Oggetto: [ID:7848] Progetto per la costruzione e l'esercizio di un impianto agrifotovoltaico, delle opere connesse e delle infrastrutture indispensabili, denominato "Pescarella". Procedura di Valutazione di Impatto Ambientale ai sensi dell'Art. 23 D. Lgs. 152/2006. Proponente: Ambra Solare 12 S.r.l..

Riscontro Vs. nota Prot. 0001639-P del 19/07/2022.

CHIARIMENTI

Figure 1 - Posizione dei beni monumentali rispetto alle aree d'impianto

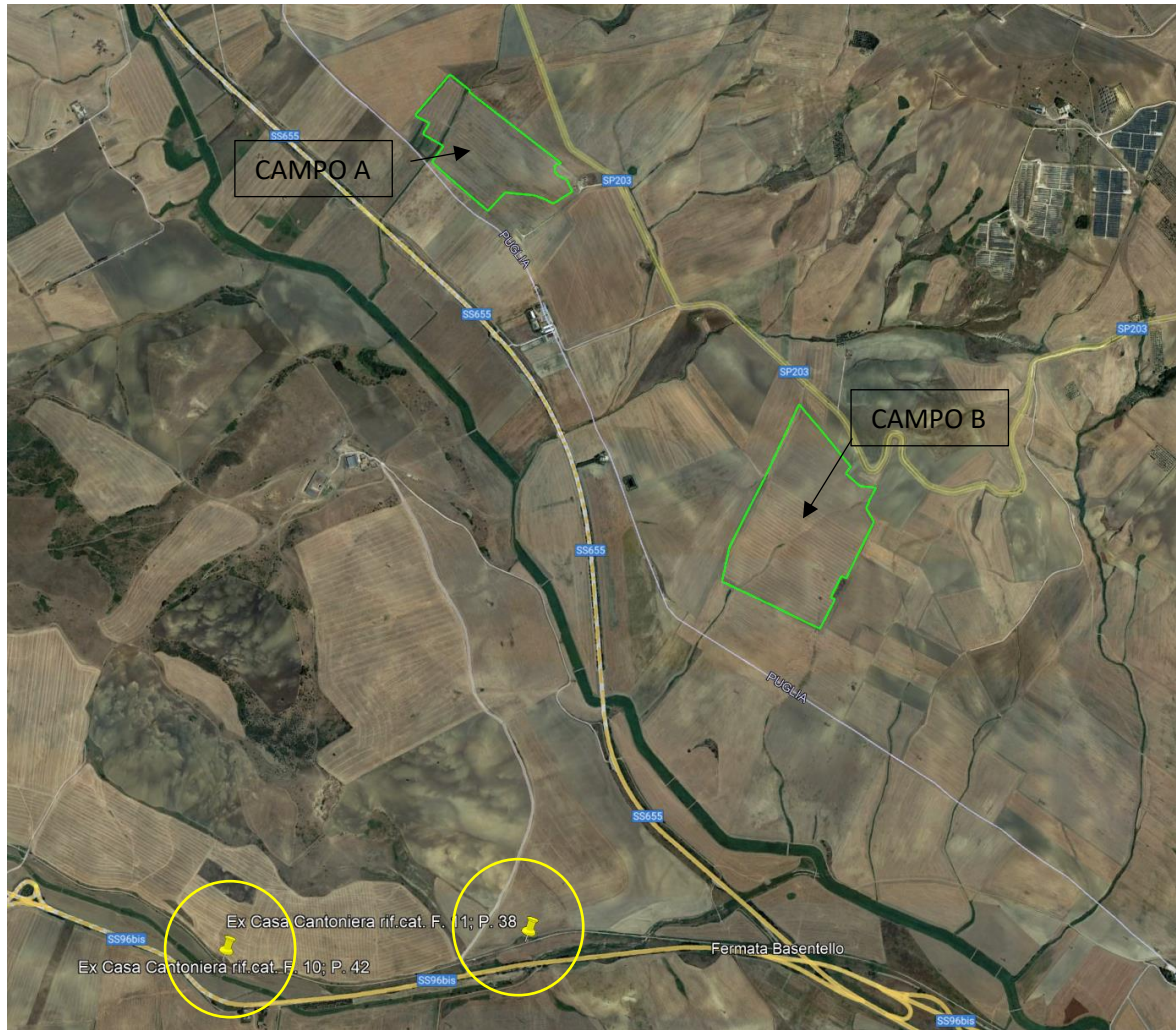
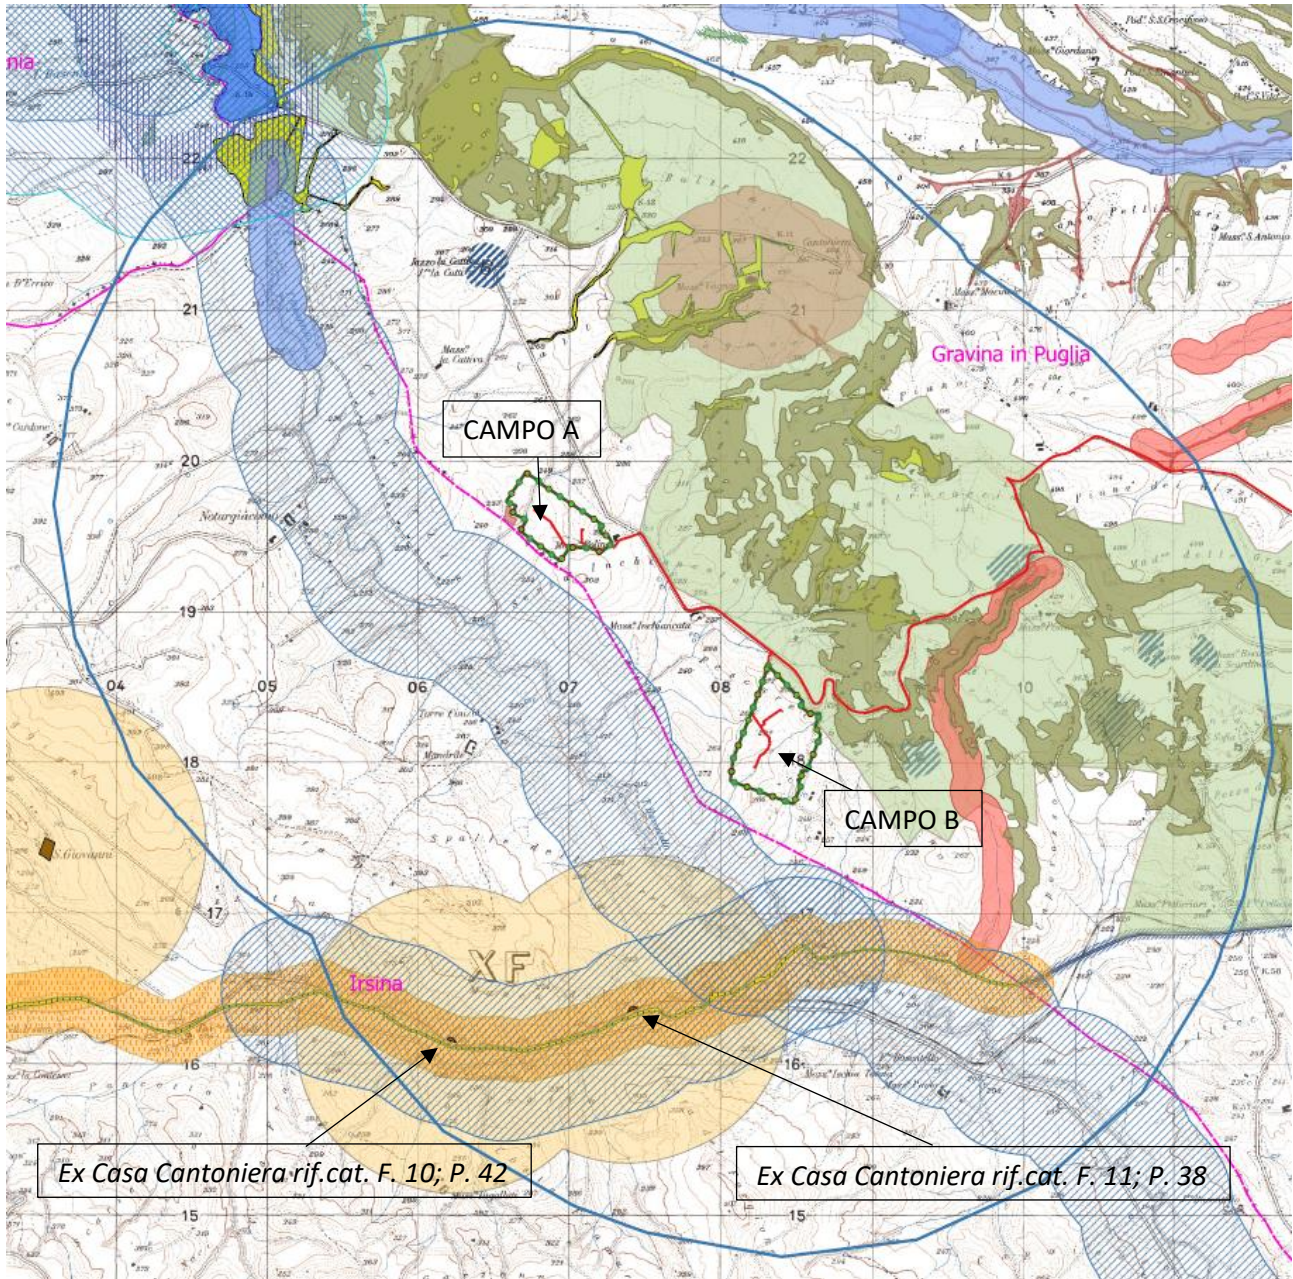
- Nella Relazione paesaggistica il proponente, a valle dell'analisi vincolistica, dichiara l'assenza di interferenze dirette dell'intervento con aree dichiarate di notevole interesse pubblico o con aree vincolate ape legis ai sensi dell'articolo 142 del Codice. Vengono altresì evidenziate le interferenze del percorso del cavidotto con i beni paesaggistici e culturali: il tratturo Tolve - Gravina tutelato ai sensi della parte II del D.lgs. 42/2004 con DM 22.12.1983, e riconosciuto dal PPTR quale Ulteriore Contesto Paesaggistico (UCP) -Testimonianza della stratificazione insediativa - area appartenente alla rete dei tratturi; l'alveo del Torrente Pentecchia, riconosciuto come acqua pubblica, e tutelato ai sensi della dell'art. 142 co. 1, lett. c) del D. Lgs. 42/2004; Ulteriori Contesti Paesaggistici quali l'area di rispetto di alcune segnalazioni architettoniche (Masseria Pascarella, jazzo Santa Teresa, Masseria Zingariello) e i "versanti". Nell'area vasta in esame sono presente beni culturali quali: il complesso di Masseria Recupa di Scardinale, tutelato ai sensi DDR 14.09.2012; la Masseria Pascarella tutelata ape legis ai sensi dell'art. 10 del D. Lgs. 42/2004, di proprietà della Regione Puglia per la quale è in corso la procedura di Verifica dell'Interesse Culturale ai sensi dell'art. 12 del D.Lgs. 42/2004. Si deve però rilevare che l'impianto proposto (in particolare il Campo A) è localizzato in prossimità del confine della Regione Basilicata e che nella Relazione paesaggistica non è stata effettuata un'analisi della situazione vincolistica e degli impatti potenziali indiretti sul patrimonio culturale ricompreso nell'ambito distanziale considerato ricadente in tale regione (Comune di Irsina (MT), vincolo decretato ai sensi del l'art. 136 del D. lgs. 42/2004, con DDR del 07/03/2011). Si chiede, pertanto, di integrare la Relazione paesaggistica, il SIA e la Sintesi non tecnica con l'analisi del patrimonio culturale presente nell'area vasta di riferimento, ricadente nel territorio lucano e con l'analisi degli impatti potenziali indiretti del progetto proposto sul predetto patrimonio culturale e sul paesaggio.*

Infatti, oltre al vincolo di cui all'art. 136 del D.Lgs. 42/04, nella porzione di territorio ricadente nell'area di impatto potenziale, definita dal buffer di 3 km tracciato a partire dalla delimitazione delle aree di impianto, sono stati riscontrati nella regione Lucana i seguenti beni:

- Ex Casa Cantoniera rif.catastale F. 11; P. 38
- Ex Casa Cantoniera rif.catastale F. 10; P. 42

Nelle immagini seguenti si riporta la posizione dei due beni monumentali rispetto alle aree d'impianto.

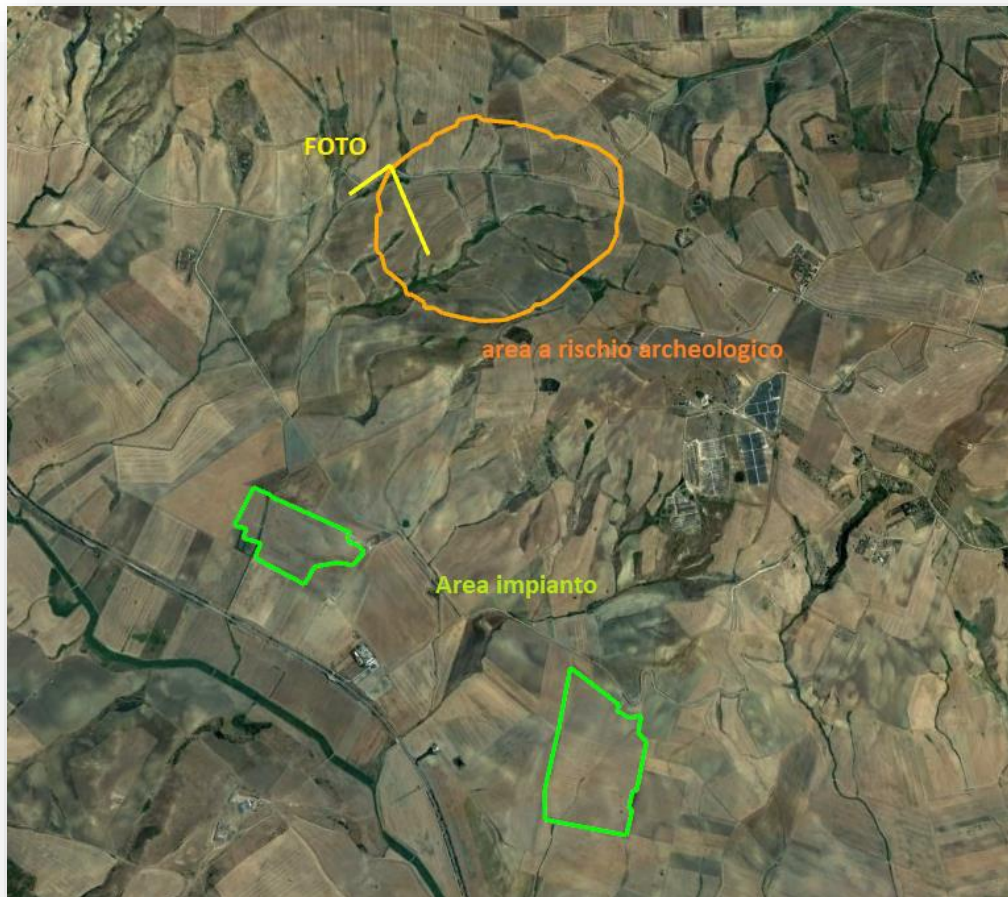
Si riporta di seguito quanto indicato in merito agli aspetti archeologici del competente Servizio II – Scavi e tutela del patrimonio archeologico con la nota allegata, che recepisce le richieste della competente Soprintendenza ABAP del 14/06/2022:

<< ...) Nella richiamata nota, la suddetta Soprintendenza ha valutato che le lavorazioni previste dal progetto in esame comporterebbero "potenziali impatti negativi su stratigrafie o strutture di interesse archeologico eventualmente

conservate nel sottosuolo", ha rimarcato l'elevato potenziale archeologico già noto dell'area in esame ed ha dettagliatamente rilevato le carenze riscontrabili nella relazione di cui al D.Lgs. 50/2016, art. 25, c. 1 (contenente una valutazione di rischio archeologico medio-basso), in conseguenza delle quali ha ritenuto che "gli elaborati di progetto dovranno essere rielaborati secondo quanto previsto dalla circolare della DGA del MIBACT 1/2016, Allegato 3, secondo la quale il grado di potenziale archeologico è indeterminabile e il rischio è medio nel caso in cui: "esistono elementi (geomorfologia, immediata prossimità, pochi elementi materiali etc.) per riconoscere un potenziale di tipo archeologico ma i dati raccolti non sono sufficienti a definire l'entità; le tracce potrebbero non palesarsi, anche qualora fossero presenti (es. presenza di coltri detritiche)" ed ha pertanto richiesto le seguenti integrazioni:

"- rielaborazione della carta dell'uso del suolo e della visibilità in riferimento anche alla fascia interessata dal cavidotto; rielaborazione della carta delle evidenze archeologiche che tenga conto dei dati dell'UT 1 - deducibili nella documentazione trasmessa solo da foto inserite nella relazione archeologica, del tracciato e delle ricostruzioni ipotetiche della Via Appia; rielaborazione delle carte del rischio e potenziale archeologico alla luce dei nuovi elementi;

L'impianto in questione rientra in un comprensorio con accertata minore percentuale di siti archeologici rispetto a tutto il territorio comunale di Gravina, come si può ben apprezzare dalla tavola A.4.3_Rev.1.

Si tratta poi di siti accertati su base stratigrafica, ma soprattutto di siti rinvenuti e segnalati nel corso di attività di raccolta di materiale di superficie; fattore questo che, a causa delle arature profonde o la costruzione di strade, avrebbe potuto causare anche la completa cancellazione o compromissione di eventuali presenze nel sottosuolo.

Nel parere viene citato il sito di Botromagno che, come si può apprezzare dalla cartografia allegata alla relazione, dista ben 9 km in linea d'aria dal limite dell'area di impianto più vicina, mentre 11 da quella del campo più lontano.

Il sito più prossimo alle aree di impianto risulta il n. 11 che corrisponde con un sito di modesta entità legato al periodo tardo romano e dunque potrebbe trattarsi di una piccola fattoria legata allo sfruttamento agricolo dell'area. Non avrebbe dunque una ragguardevole estensione tale da poter raggiungere l'area di uno dei due campi. Del resto non sono stati segnalate evidenze all'interno delle aree tranne una piccola diffusione di materiale fittile pertinente ad epoca moderna e dunque alle fasi di vita della Masseria Polini.

Gli altri siti interferiscono in parte con la linea di cavidotto, ponendosi comunque ad una distanza che varia dai 50 ai 100 metri. Si tratta dei siti 1, 27, 29 che corrispondono a piccole aree di frammenti fittili di età tardo romana ed ellenistica, legati allo sfruttamento agricolo dell'area. Va rimarcato tuttavia il fatto che il cavidotto segue dei tracciati stradali già esistenti e che dunque una eventuale proposta di ulteriori approfondimenti delle indagini debba necessariamente tenere conto di questo fattore. La stessa ipotesi del passaggio di un tratto della via Appia andrebbe avvalorata con studi più appropriati e in ogni caso parliamo di una strada oggi asfaltata che avrebbe perso le sue caratteristiche originarie.
